APRUEBA CIRCULAR ACLARATORIA N° 3 DE LAS BASES DE LICITACIÓN DE LA OBRA PÚBLICA FISCAL DENOMINADA “CONCESIÓN AUTOPISTA SANTIAGO-SAN ANTONIO, RUTA 78”, A EJECUTAR POR EL SISTEMA DE CONCESIONES.

SANTIAGO, 14 de Octubre de 2021

RESOLUCIÓN EXENTA DGC N° 2521

788. (1275) Documento de Referencia: BASES DE LICITACION PUBLICA - BASES TÉCNICAS – A.R. N°3 (ORD. N°165)

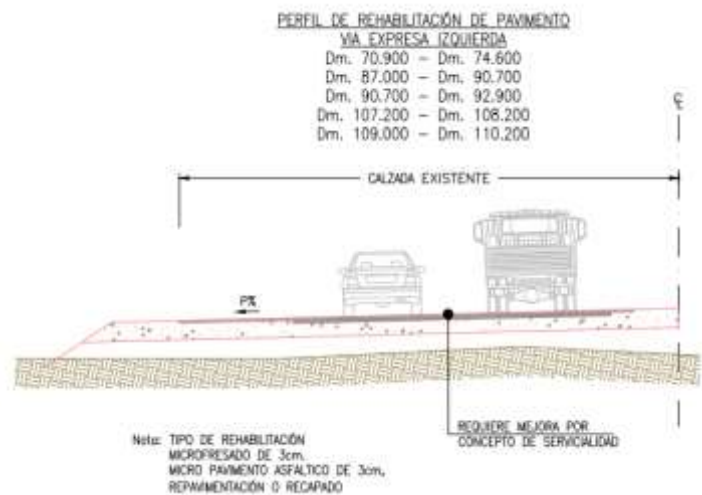
En los planos de las secciones tipo se indica que entre los Dm 87.000-90.700 y 90.700-92.900 la rehabilitación es un microfresado de 3 cm y micro pavimento, mientras que en el texto del documento se indica lo siguiente *“Para los tramos 87.000-90.700 y 90.700-92.000 de la vía expresa izquierda, a pesar de presentar una buena capacidad estructural, se sugiera realizar recapado de asfalto sobre hormigón teniendo en cuenta que el porcentaje de agrietamiento supera el 10%”*.

Algo similar ocurre para el tramo 89.950-92.900 de la calzada derecha.

878. (1174) Documento de Referencia: BASES DE LICITACION PUBLICA - BASES TÉCNICAS – A.R.

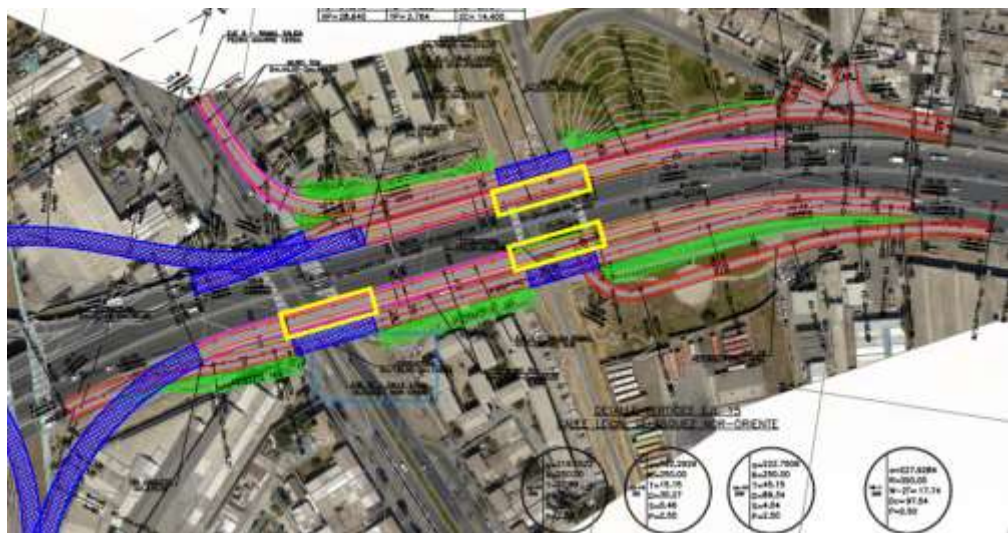
En el trazado del Tramo Urbano, se observa que el ramal que gira desde Ruta 78 hacia Ruta 5 sentido Norte (RNE1_R5) afecta a una pasarela existente sobre Ruta 5.

Esta pasarela no se encuentra entre las pasarelas incluidas en las Tablas N°36 y N°35 de las Bases de Licitación.

Se solicita al MOP aclaración sobre las obras a considerar en esta pasarela y que actualice las Bases de Licitación en caso de ser necesario.

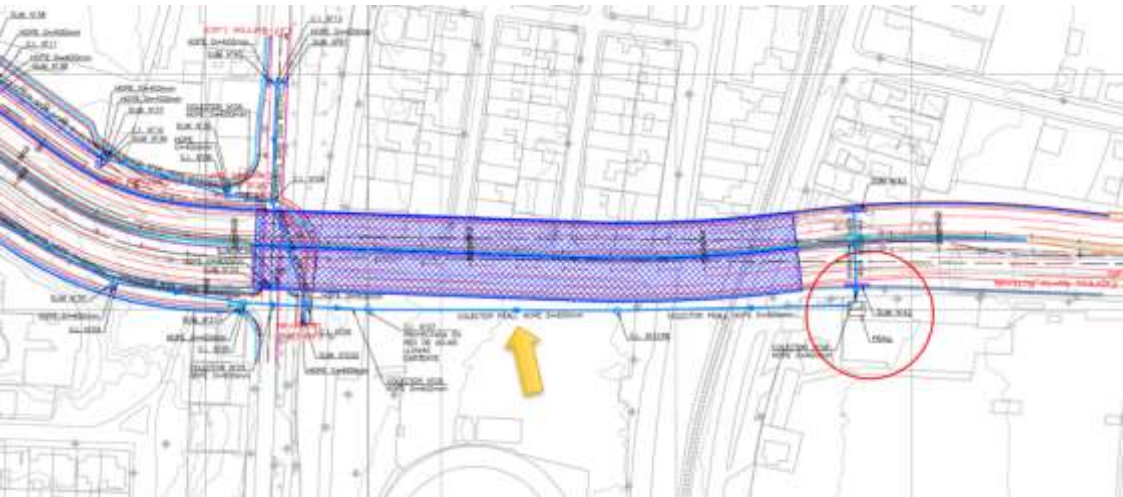
Sin embargo, la faja de expropiación mostrada en el plano “EXPRO-RUTA 78-TRAMO B_09-2021_PLANOS 3” y publicada en la ORD 165 no tiene reservada ningún área para la colocación de estos elementos.

Se solicita al MOP aumentar la faja de expropiación en el sector de la trinchera de Barros Luco para poder acomodar los cuartos técnicos necesarios.

Respuesta: Remítase a la faja de expropiación contenida en los planos que han sido puestos a disposición de los Sres. Licitantes y/o Grupos Licitantes por el Jefe de la División de Desarrollo y Licitación de Proyectos mediante Oficio Ord. N° 112 de 23 de julio de 2021 y Oficio Ord. N° 165 de 16 de septiembre de 2021.

FIGURA 6.502.703.A
EMPLAZAMIENTO LATERAL DE BARRERAS DE CONTENCION EN TERRAPLENES

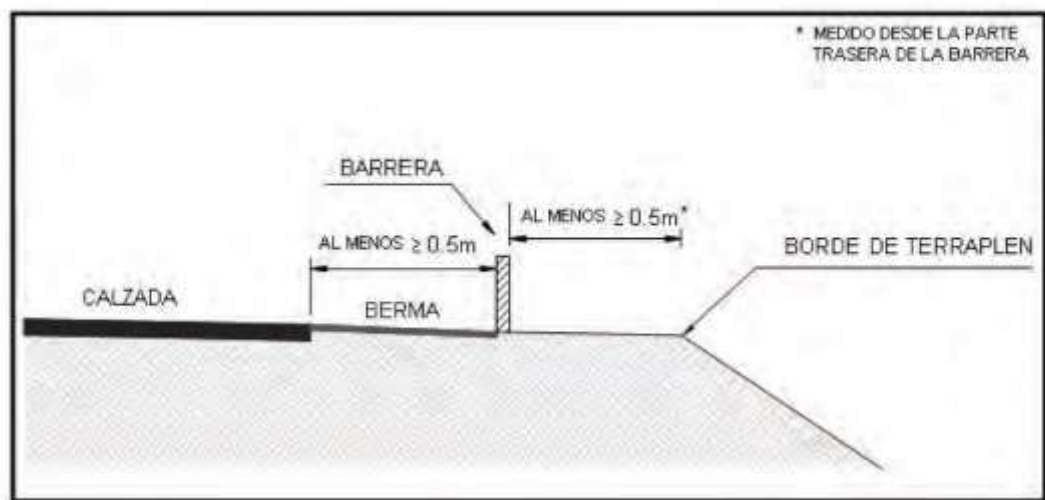
- d) Es imprescindible disponer en el SAP el ancho de trabajo necesario para el correcto funcionamiento de las nuevas Defensas Camineras dispuestas, lo que obliga a realizar ampliaciones de la plataforma existente, incluso en los tramos en los que no hay previstas otras actuaciones.

- e) Para la disposición de las nuevas barreras, en reemplazo de las existentes, es de obligado cumplimiento la Lámina 6.502.703.A del Manual de Carreteras, que impone una distancia mínima de 0,50 metros entre la cara exterior de la barrera y el inicio del talud. Este requerimiento implica la necesidad de ampliar el SAP existente en la mayor parte de la ruta, incluso en el caso de disponer barreras de hormigón In Situ Altas como elementos de protección lateral:

Respuesta: En relación a las consultas c), d) y e), de conformidad con lo señalado en los artículos 1.9.1.1 y 1.9.1.2, este último modificado mediante Circulares Aclaratorias N°1 y N° 2, ambos de las Bases de Licitación, la Sociedad Concesionaria deberá elaborar los Proyectos de Ingeniería de Detalle de todas las obras incluidas en las Bases de Licitación, en los Antecedentes Referenciales y/o en el(los) Anteproyecto(s) Alternativo(s) que forman parte de su Oferta Técnica, a su entero cargo, costo y responsabilidad, los que deberán ser sometidos a la aprobación del Inspector Fiscal.

989. (1349) DOCUMENTO DE REFERENCIA: BASES DE LICITACIÓN Y ANTECEDENTE REFERENCIAL N° 4 - REEMPLAZO DE P.I. LA PLAYA

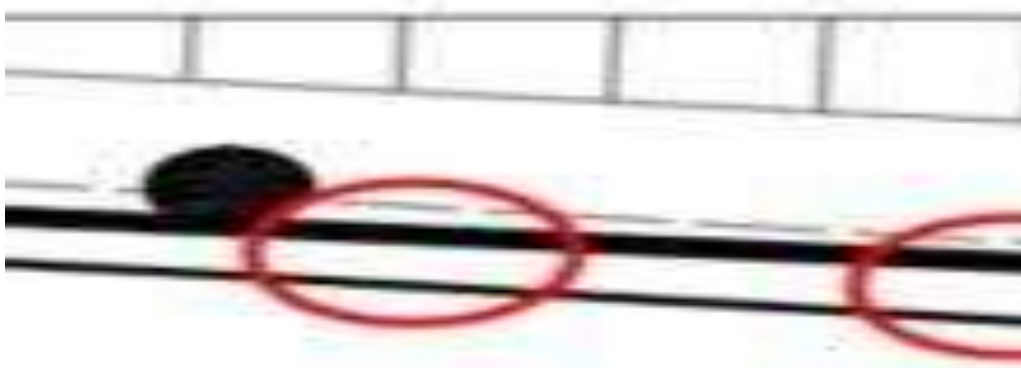
El procedimiento constructivo indicado en el Antecedente Referencial N° 4 para el reemplazo del Paso Inferior La Playa, implica el corte total del tráfico de la actual Ruta 66. Se solita el MOP:

- a) Confirmar que es posible cortar totalmente el tráfico en la actual Ruta 66 durante los trabajos de reemplazo del Paso Inferior La Playa

De no ser así, y fuera necesario mantener el tráfico en la actual Ruta 66 durante los trabajos de reemplazo de esta estructura, sería necesario modificar, tanto el diseño estructural del Paso Inferior, como el procedimiento constructivo propuesto, con soluciones de mayor envergadura, mayor coste y mayor plazo de construcción.

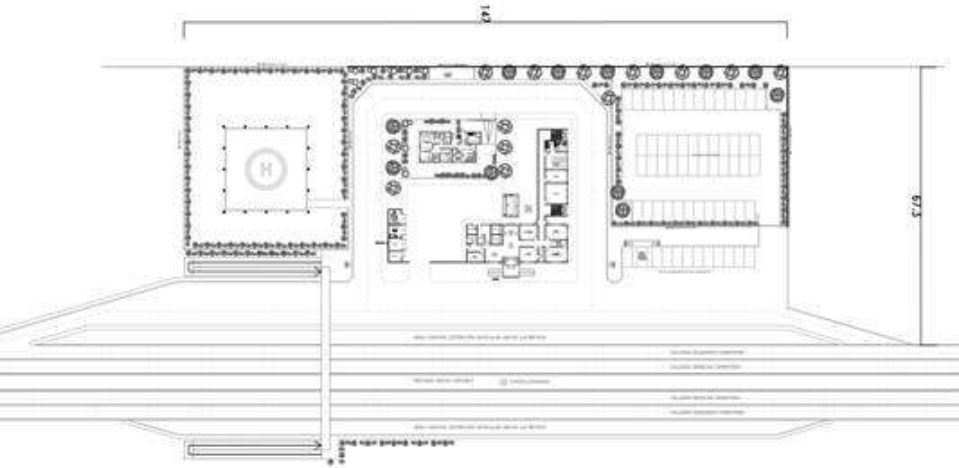
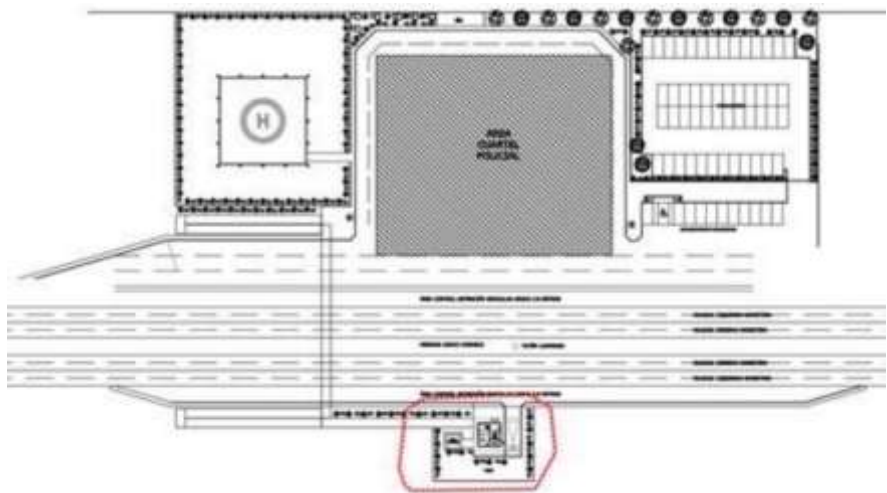
En la Circular Aclaratoria Nº 2, punto 72, y punto 95, se modifica lo especificado anteriormente para el Área de Control de Sepultura:

Planta general SIN garita:

Planta general CON garita:

Respuesta: En relación a las consultas a) y b), de conformidad con lo dispuesto en los artículos 2.2.2.21 y 2.3.1.23 de las Bases de Licitación, modificados mediante rectificaciones N° 72 y N° 95 de la Circular Aclaratoria N° 2, la ubicación definitiva de esta nueva área de control deberá ser propuesta por la Sociedad Concesionaria y aprobada por el Inspector Fiscal en coordinación con Carabineros de Chile. El diseño que se debe adoptar, se definirá por parte del Inspector Fiscal durante el desarrollo del Proyecto de Ingeniería de Detalle, en base a las alternativas de Planos de Tenencias de Carretera señalados en las Bases de Licitación.

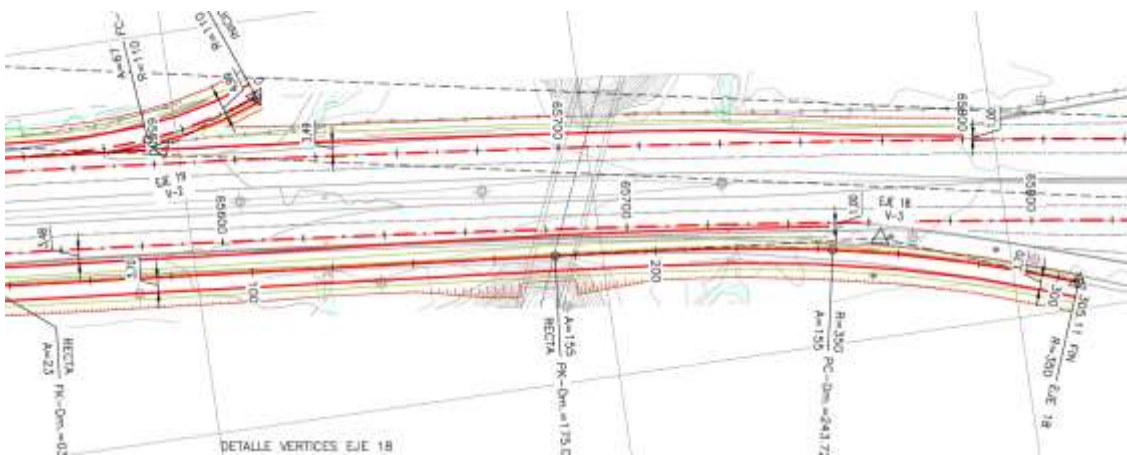
En los planos incluidos en el Antecedente Referencial N.º 3 para el subsector C se propone el corte del terraplén por ampliación de terceras pistas para el Paso Inferior de Melipilla en la Dm 65.700.

Se solicita al MOP que complete y/o actualice las Bases Técnicas con dichas actuaciones.

Respuesta: Remítase a la rectificación N° 82 de la Circular Aclaratoria N° 2 que reemplaza la Tabla N° 37.
